#### 4.8 汚染の拡大防止

汚染の拡大防止における具体的な補正内容を以下に示す。

計測制御系統施設における具体的な補正内容を以下に示す。

第 3.4-1 図 エリアモニタの配置図 (B-2)-②

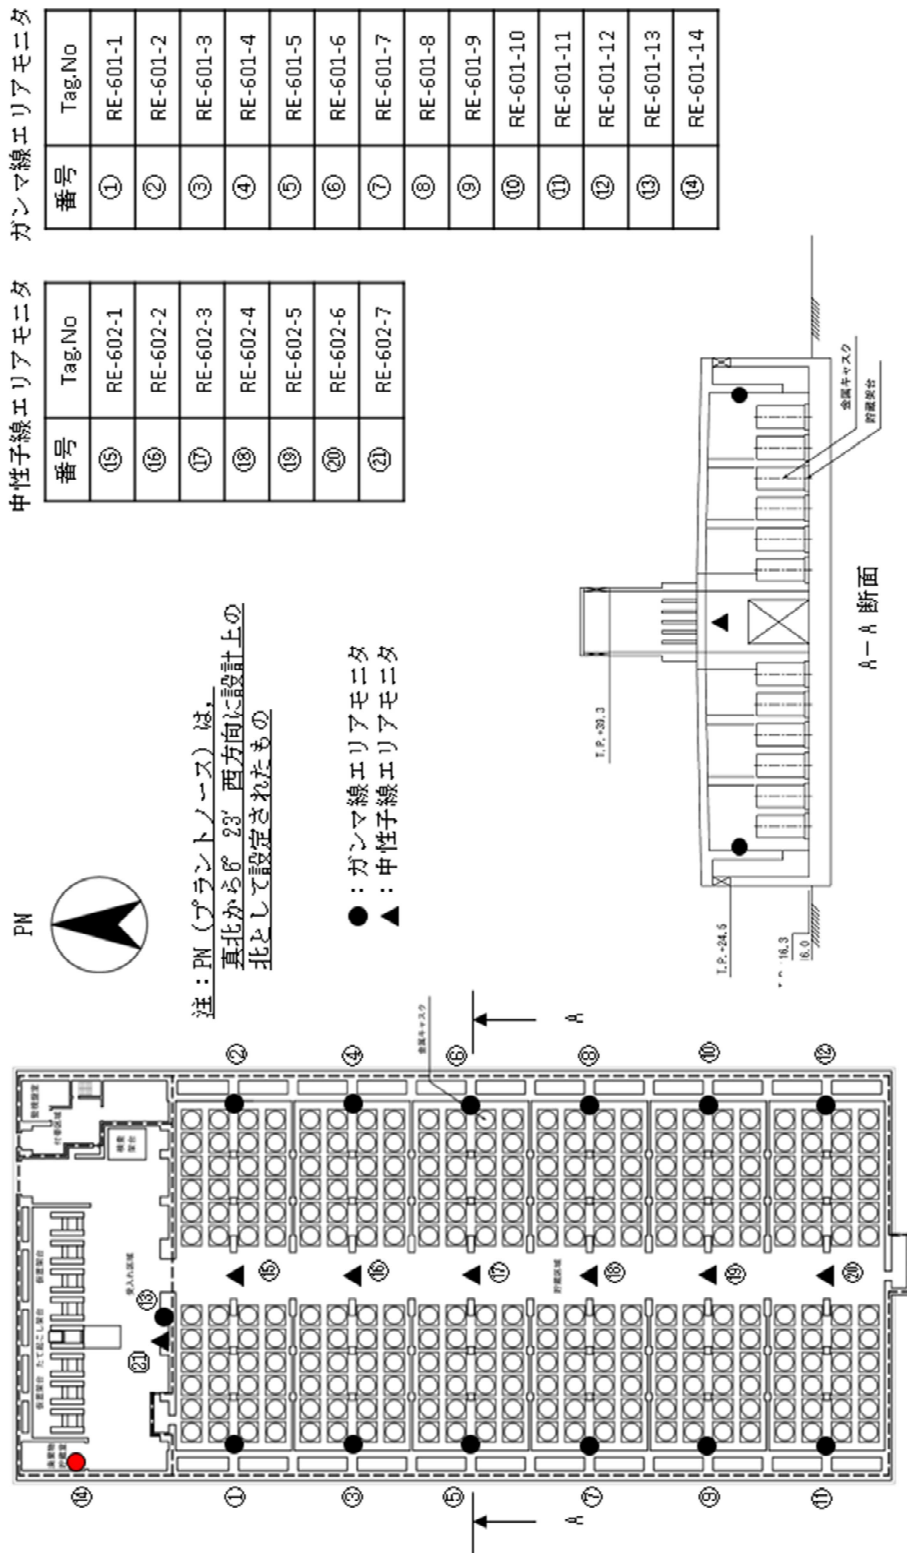
- ② 廃棄物貯蔵室のエリアモニタの設置位置を明確化する。

廃棄物貯蔵室は、貯蔵建屋内で発生した廃棄物をドラム缶及びステンレス製の密封容器に入れて保管するエリアであり、区画壁により囲まれる構造となっている。廃棄物を入れたドラム缶は貯蔵室の後方に配置する計画(B-1)-①としており、搬入作業に支障をきたさないように西側壁面の入口側(B-2)-②に配置する。

添付 19-2-4-1 エリアモニタリング設備エリアモニタ検出器の配置図  
(PDF2816)

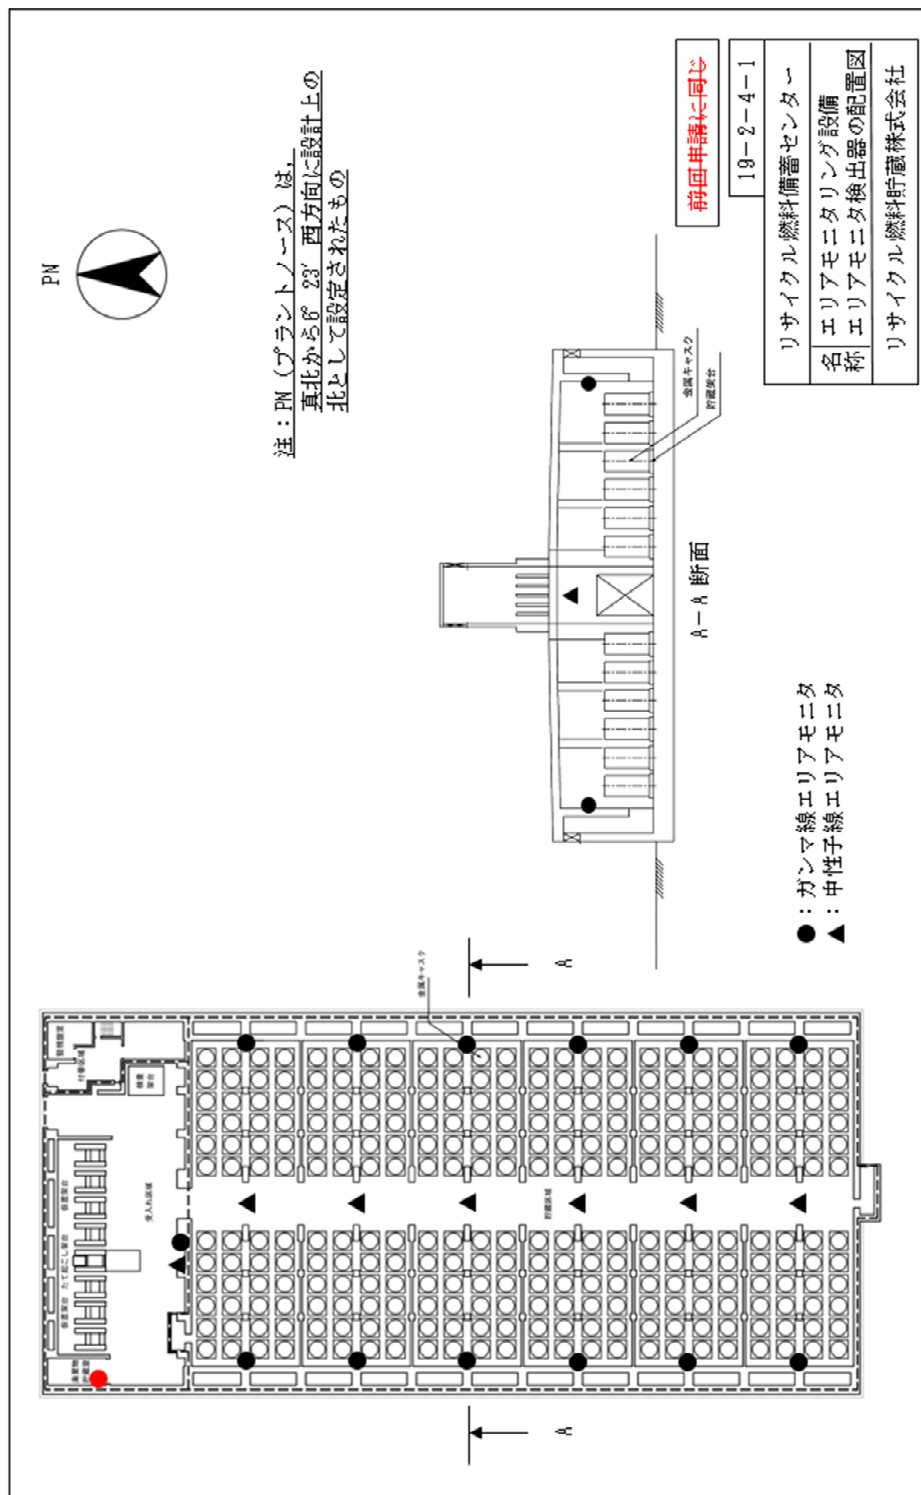
エリアモニタリング設備エリアモニタ検出器の配置図 (B-2)-②

添付 19-2-6-1 通信連絡設備の機器配置図 (B-1)-①

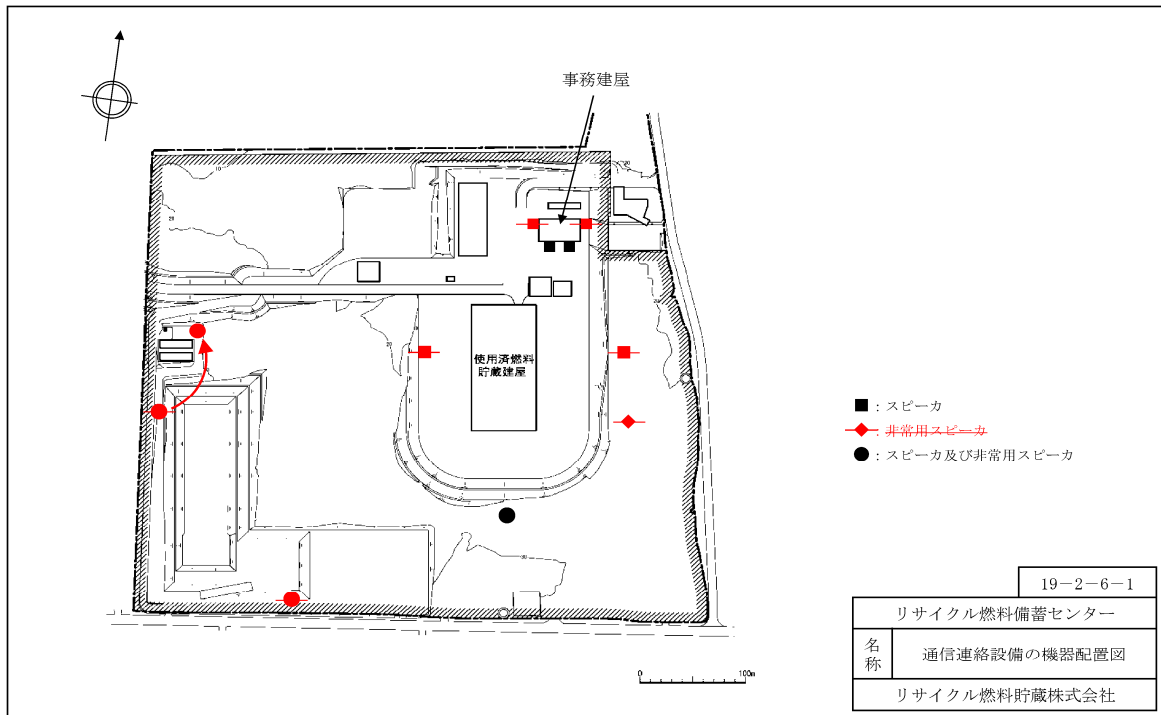
- ① 放送設備のスピーカ及び非常用放送設備の非常用スピーカについて、既設スピーカより高出力のスピーカの採用等により、設置数量（6箇所）の削減及び設置位置の見直しを図った。
